委員からの指摘事項等を踏まえた論点及び 県民意見を踏まえた論点への説明

日本原子力発電株式会社

防火シート施工の確実性及び品質管理並びに施工後の非難燃性ケーブル及び関連設備等の保守管理について

<別紙> 防火シートの実機施工性の検証 (1/2)

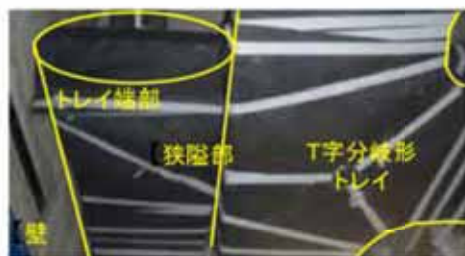
非難燃ケーブルの防火シートによる対応については、施工や保守管理が後で重要になってくるかと思われるが、それについての方針等はどのように考えているか。

新しい規制基準では燃えにくいケーブルにしなければならないということですが、全部を難燃性のケーブルにとりかえることはできないのでとりかえができない部分は燃えにくいシートでくるむという説明でしたがどうやってくるむのか理解できません。難燃性のケーブルに全部とりかえることが不可能だという時点で再稼働は認められないという結論になるべきです。

規制基準が新しくなり、ケーブルを難燃性のケーブルと交換、燃えにくいシートでくるむって…真っ直ぐなら可能性も多少考えられますが、我々素人が考えても不可能と思います。

机上では可能であろうが現場はケーブル以外の構造物もあり複雑である。人手の届かない部位や、作業性を阻害する狭隘な部位が多数あると思われる。これに対応する様々な施工方法と施工パターンに対応した実証実験の確かさ(検査方法と検証)は誰がどのように評価し、出来るのか？

- ◆防火シートの施工方法の検討においては、**現場調査を実施し、その結果に基づき具体的な施工性を検証**
- ◆狭隘となる壁の干渉部及びトレイの端部、トレイの合流部、T字分岐形トレイ、傾斜トレイ等の複雑形状についても**施工可能であることを実機トレイを用いて確認**
- ◆これらの検証により、**発電所現場の各ケーブルトレイに対して、防火シートが施工可能であることを確認している**。なお、**防火シートを施工しない箇所は、難燃ケーブル取替等の他の対策を行うことから、火災対策が施されない箇所はない**。

○ 防火シート施工によるケーブルの温度上昇に伴う通電機能への影響の確認試験

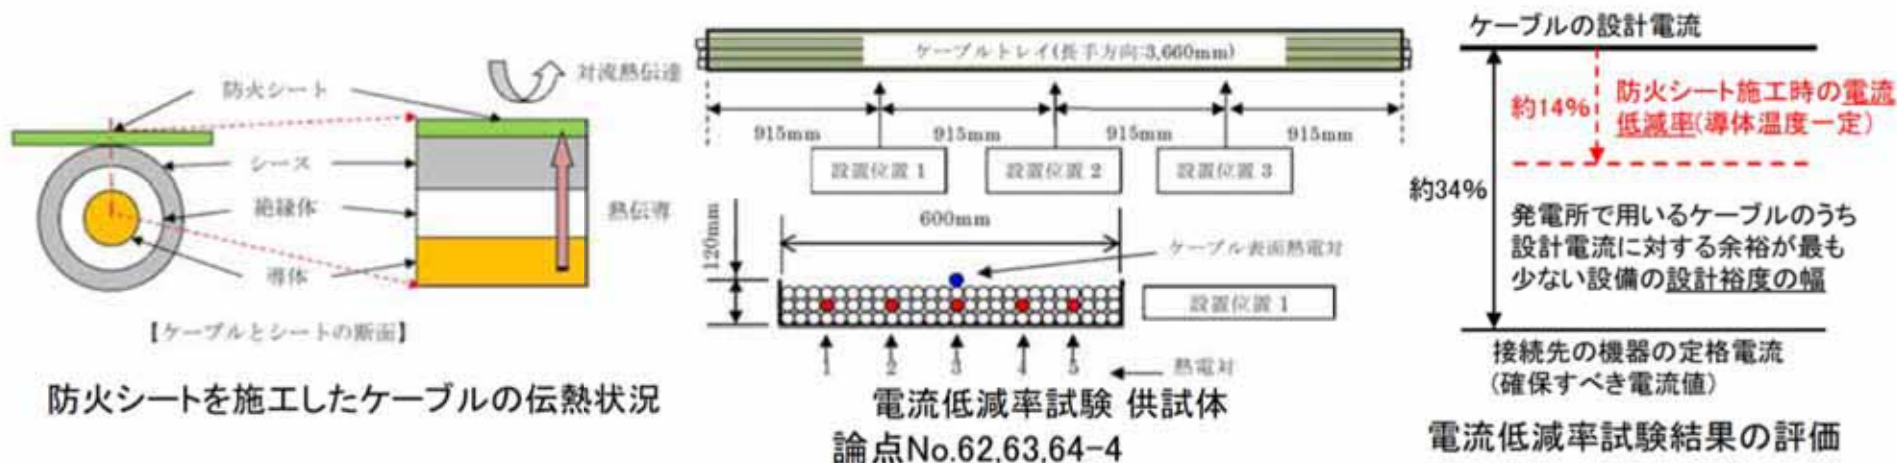
また、この防火シートで巻く処置は、絶縁の劣化によって短絡が発生した場合、逆に放熱が妨げられ、被覆材や絶縁材の熔融等が拡大しないか心配である。

原則から外れた応用的な方法論は認めるべきではないと考えます。30年以上経過した非難燃性ケーブルを題記のような方法で実用運転に用いると原子力規制委員会審査で想定していなかった点からトラブルを引き起こす可能性があります。一例として、ケーブル被覆の放熱が当初の設計通りになされるかどうかは不確定。

- ・防火シートを施工したケーブルは導体、絶縁体、シース及び防火シートの多層構造体となる。導体の発熱量が防火シート表面の放熱量を上回った場合、差分の熱量はケーブル内で温度上昇として現れる。このため、仮に絶縁体温度が許容温度まで上昇すると、絶縁体損傷等により通電機能に影響を与える可能性がある。
- ・この影響を確認するため、防火シートなし／有りの条件のケーブルトレイ供試体を用い、通電時の導体温度を同一に調整し、防火シートによる電流低下率を測定する試験を実施した*1。*1 IEEE848-1996に準拠した電流低減率試験<別紙1>
- ・ケーブルの設計電流に対する余裕が最も少ない設備の設計裕度(約34%)に対して、**防火シートでケーブルを覆った試験による電流低減率は約14%となり、この範囲内に収まることから、通電機能に影響しないことを確認している。**
- ・ここで、ケーブルの高経年化を考慮しても、絶縁体・シース厚さは同等であり、ケーブル導体からの伝熱・放熱の状況は変わらず、**防火シートで覆った際の通電機能に影響しないと判断できる。**

供試体条件	通電電流(A)*2	導体温度(°C)	電流低減率(%)	評価
防火シートなし	約27	90	—	ケーブルの設計電流に対する余裕が最も少ない設備の設計裕度(約34%)に対して、 電流低減率の試験結果(約14%)はこの範囲内に収まり、通電機能に影響しない。
防火シート有り	約23	90	約14

OFケーブルが使用されている具体的な範囲及び火災区画・区域並びに火災防護対策について

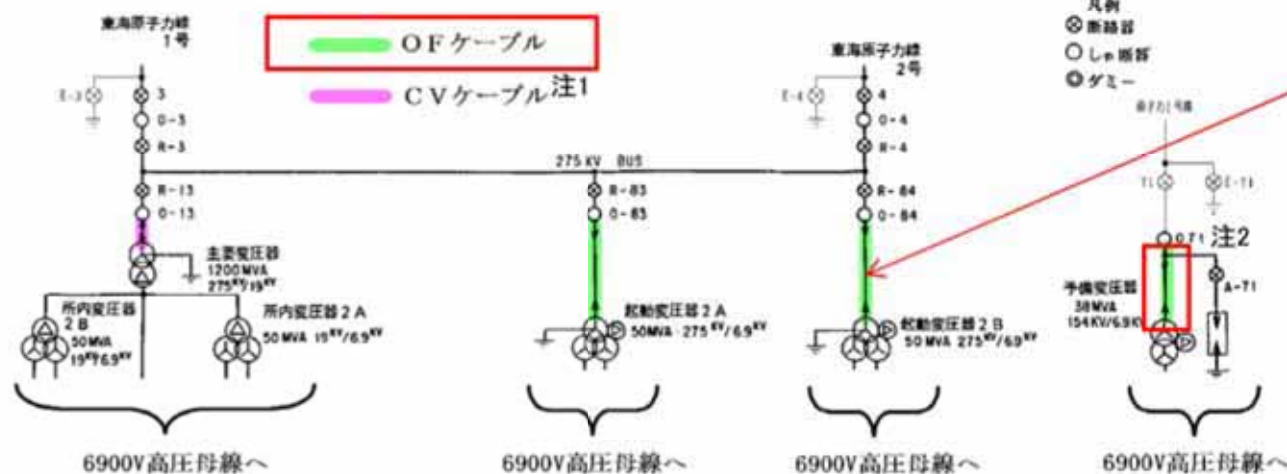
このことにも関連して、東海第二の場合について、3点、指摘したいのですが、まず一つは、火災対策の対象が全部ではなくて一部のケーブルに限られているという問題です。総延長1,400キロのうち、約3割の400キロだけが安全系として審査対象で、残り1,000キロは対象外なので、燃えやすいケーブルでも何でもオーケーだということになっている。したがって、ケーブルの中に油を通してようなOFケーブルという危険なケーブルを使っている、このまま使い続けるということになるそうです。こんなのが地下トンネルで燃え出したら、2016年10月に東電が埼玉県で発生させた火災事故のようなトンネルの中で燃え広がるという可能性が大きいのではないですか。

OFケーブルが一部のところにしか使われていないからといって、それがプラント全体に燃え広がらないという保証はないだろうよということですよ。トンネルの中にいろいろなケーブルが混在しているわけですから。そういうことですよ。安全系でないところだけで火が止まるなんていう保証はないでしょうよ。言いたいのはそういうことですよ。

- ・OFケーブルは、送電線に接続する開閉所と変圧器の間に使用しているが、火災防護基準で定める設備*2には使用しておらず、かつ、それらとは隔離されており、仮に火災が発生しても影響を与えない。
- ・OFケーブルは、定期的な点検により健全性を確認*3した上で、ケーブルルート上の不要な可燃物の排除を行い、万一の火災時の拡大防止を図っている。
- ・なお、今後計画的に、これらのOFケーブルはCVケーブルに取り替えていく。
